# **Förderkreis »Rettet die Elbe« eV**

**Planfeststellungsverfahren für die Vertiefung der Unter- und Außenelbe auf bis zu -  
19,00 m unter Normalnull.  
Anhörung der nach §§ 59, 60 BnatSchG anerkannten Vereine zum geänderten Plan**

## **Einwendung gegen die Vertiefung der Unter- und Außenelbe auf bis zu -19,00 m unter Normalnull.**

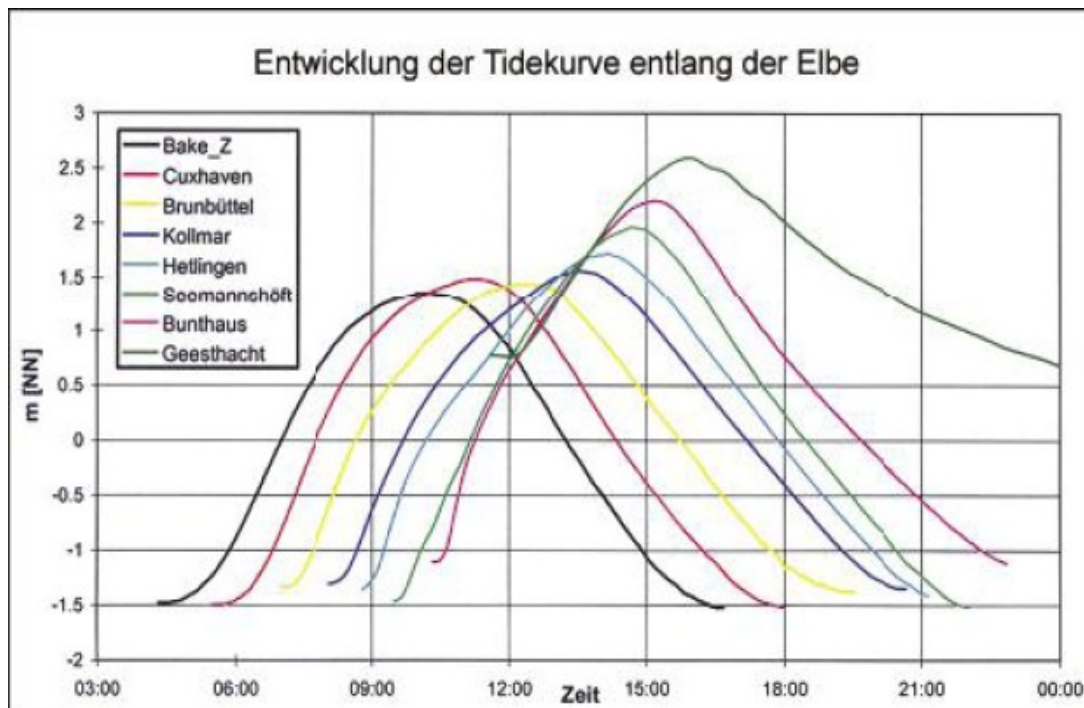
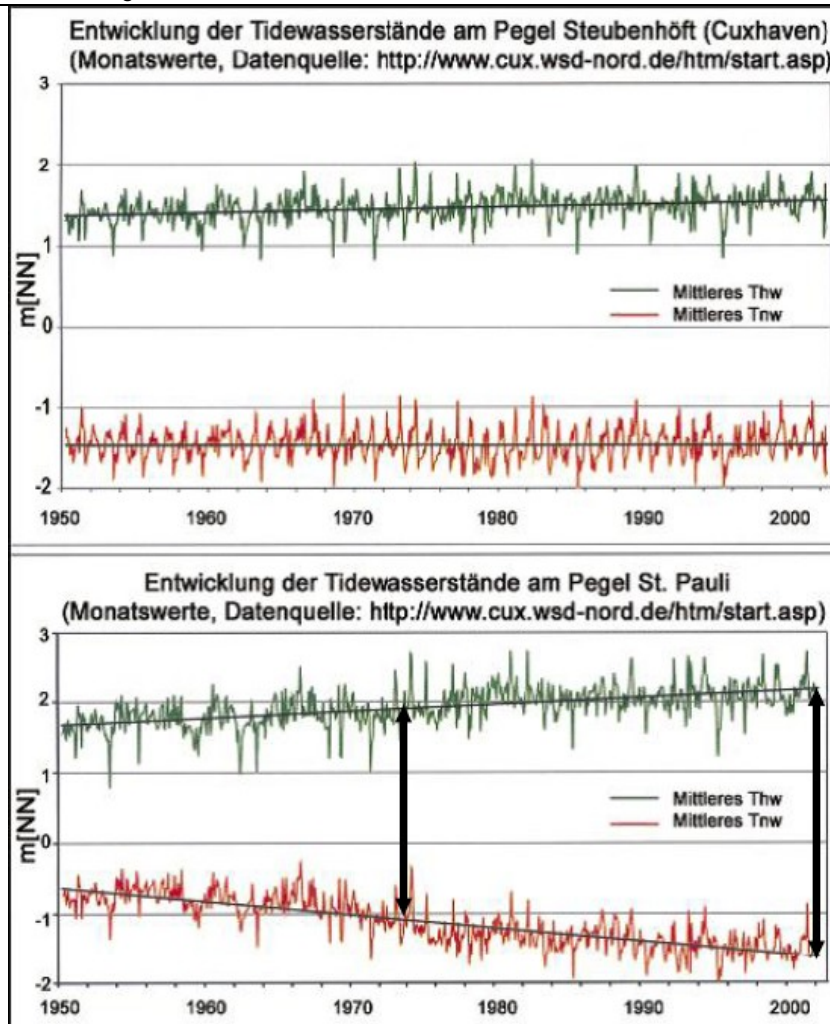
Bei M. J. BOEHLICH (2003), Tidedynamik der Elbe, Mitteilungsblatt der Bundesanstalt für Wasserbau Nr. 86, findet sich eine Grafik mit der Entwicklung der Tidewasserstände an den Pegeln Steubenhöft (Cuxhaven) und St. Pauli von 1950 bis 2003 mit der Aussage zum letztgenannten Pegel: „In den vergangenen 50 Jahren ist dort das MTnw um ca. 1 m abgesunken und das MThw um ca. 0,5 m angestiegen“. Die Abbildung zeigt unmißverständlich, daß es sich dabei um einen anhaltenden Prozeß handelt mit einem besonders starken Ansteigen des Thw bzw. Absinken des Tnw zwischen etwa 1970 und 1980 (siehe nächste Seite).

Aus der genannten Zunahme des Tidenhubs um 1,5 m in 53 Jahren errechnet sich ein linearer Trend von 0,03 m pro Jahr. Daraus ergibt sich für den 30-jährigen, vom Gutachter gewählten Zeitraum von 1974 bis 2005 eine Zunahme des Tidenhubs um rund 0,9 m und nicht nur um 0,39 m. Auch nach der Grafik hat der Tidenhub von etwa 3,0 m im Jahre 1974 (siehe die nachträglich in die Grafik eingefügten Pfeile ↑) bis 2003 auf 3,7 m zugenommen, also um 0,7 m und nicht um 0,39 m.

Und es gibt einen weiteren Grund, warum die Zahlenmanipulationen des Gutachters mit dem Tidehalbwasser keinen nützlichen Aussagewert haben. In der erwähnten Arbeit von BOEHLICH ist eine weitere Grafik, die Tidekurven an verschiedenen Pegeln entlang der Elbe zeigt.

Aus der Abbildung geht u. a. hervor, daß mit zunehmendem Abstand von der Elbmündung die Tidekurven zunehmend asymmetrischer werden mit kürzerer Flut- und längerer Ebbephase, was allgemein bekannt und auch nicht anders zu erwarten ist. Außerdem ist an den Tidekurven der Pegel

Cuxhaven bis Bunthaus zu erkennen, daß der Anstieg des Pegelstandes bei Flut zunächst sehr schnell bzw. steil verläuft, um nach Erreichen eines mittleren Wasserstandes, der etwa dem vom Gutachter benutzten Tidehalbwasser entspricht, abzuflachen.

Ein derartiger Verlauf der Tidekurve bedeutet für den mittleren Wasserstand, daß er länger andauert als bei einem symmetrischen Verlauf der Kurve. Anders ausgedrückt: das Tidehalbwasser wie vom Gutachter definiert mag zwar der mathematisch korrekt ermittelte Wert zwischen mittleren Tidehoch- und Tideniedrigwasserständen sein, aber es ist keineswegs der „für die Grundwasserstände und die Grundwasserströmungsverhältnisse“ maßgebende Wert.
